A	Bebauungsplan Nr. III/4/59.00 „Wohngebiet Allensteiner Straße“ A.1 Auswertung der frühzeitigen Beteiligungsschritte gemäß § 13a BauGB i.V.m. §§ 3 (1) und 4 (1) BauGB A.2 Auswertung der Entwurfsoffenlage gemäß § 13a BauGB i.V.m. § 3 (2) BauGB und der Behördenbeteiligung gemäß § 4 (2) BauGB
----------	--

Anlage A.1: Auswertung der frühzeitigen Öffentlichkeitsbeteiligung und der Behördenbeteiligung gemäß § 13a BauGB i.V.m. §§ 3 (1), 4 (1) BauGB zum Bebauungsplan Nr. III/4/59.00 "Wohngebiet Allensteiner Straße "

Anlage A.2: Auswertung der Entwurfsoffenlage gemäß § 13a BauGB i.V.m. § 3 (2) BauGB und § 4 (2) BauGB zum Bebauungsplan Nr. III/4/59.00 "Wohngebiet Allensteiner Straße "

Ergänzendes Verfahren gemäß § 4(3) Satz 4 BauGB, Kartenausschnitt mit den nunmehr öffentlich festgesetzten Wegen:

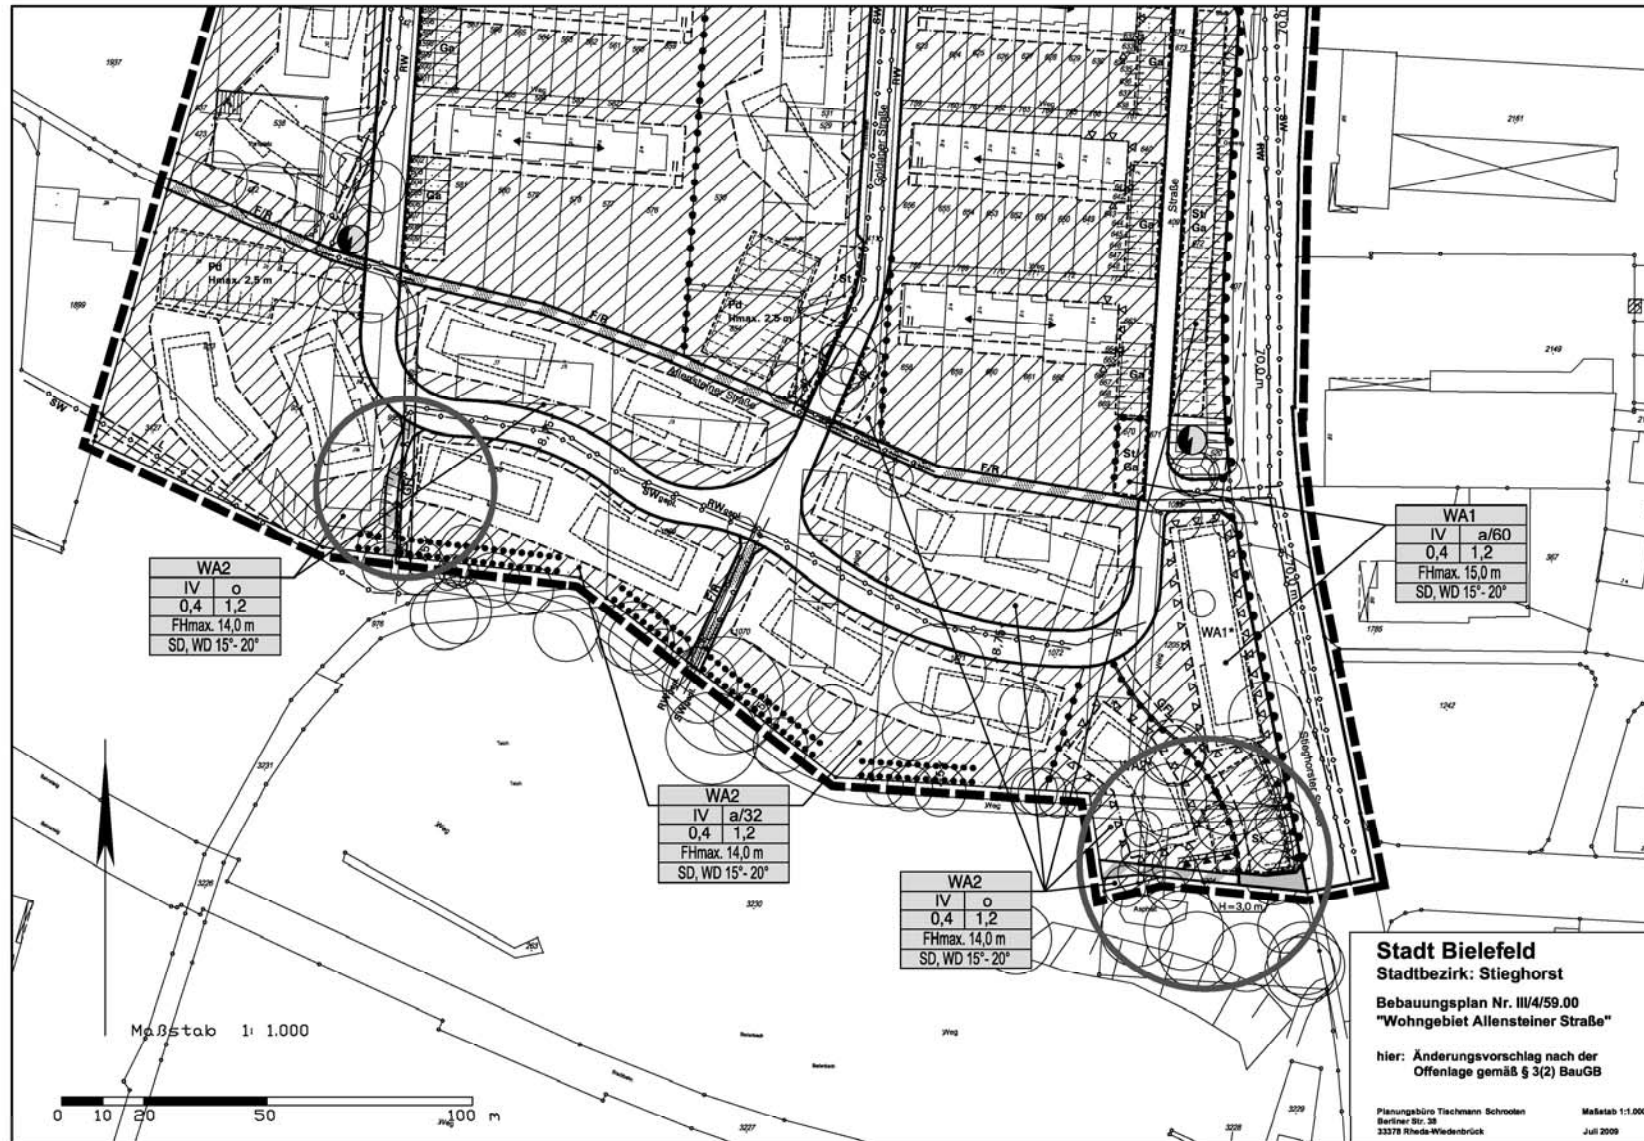
Lfd. Nr.	Vorschlag
8	<p>Ergänzendes Verfahren gemäß § 4(3) Satz 4 BauGB:</p> <p>Im Zuge der detaillierten Erschließungsplanung und der Abstimmung des Erschließungsvertrages wurde parallel zum Planverfahren von einigen Beteiligten angeregt, zwei bereits geplante private Wegführungen künftig als öffentliche Wege festzusetzen. Grund ist insbesondere die langfristige öffentliche Sicherung dieser über das Plangebiet hinaus wichtigen Wegeverbindungen zur Parkanlage Stieghorst und damit die eindeutige Regelung über Unterhaltung etc. Die beiden Trassen, die im Planentwurf bereits mit Geh-, Fahr- und Leitungsrechten zu Gunsten der Allgemeinheit, der Stadt Bielefeld und der Versorgungsträger festgesetzt worden waren (somit für die Öffentlichkeit also keine Neuplanung sind!), sind in dem beigefügten Kartenausschnitt zwecks Nachvollziehbarkeit deutlich hervorgehoben:</p> <ul style="list-style-type: none"> • Im Westen: Weg nach Süden zur Parkanlage Stieghorst als <u>öffentlicher Fuß-/Radweg</u> mit Überfahrtnöglichkeit zwecks Unterhaltung der Parkanlage und der Entsorgungsanlagen; ergänzend Leitungsrecht für tlw. im Osten angrenzende Kanaltrasse (2,5 m ab Rohrachse). • Im Osten: Weg nach Westen zur Parkanlage Stieghorst zunächst als Planstraße (mit Erschließung einer privaten Stellplatzanlage), anschließend als <u>öffentlicher Fuß-/Radweg</u> mit Überfahrtnöglichkeit zwecks Unterhaltung der Parkanlage (Hinweis: genaue Breite und Ausbau hängen langfristig von der Trassenentscheidung für die Stadtbahn ab; ggf. ist aus dem südlich angrenzenden Flurstück, das ebenfalls der Genossenschaft gehört, ein ergänzender Randstreifen als Wegetrasse mit auszubauen). <p>Für diese geringfügige Änderung nach der Offenlage wurden die Genossenschaft als Vorhabenträgerin, die betroffenen Fachämter und die Stadtwerke beteiligt. Die Planänderung wurde ausdrücklich begrüßt, Anregungen oder Bedenken wurden nicht vorgetragen.</p>
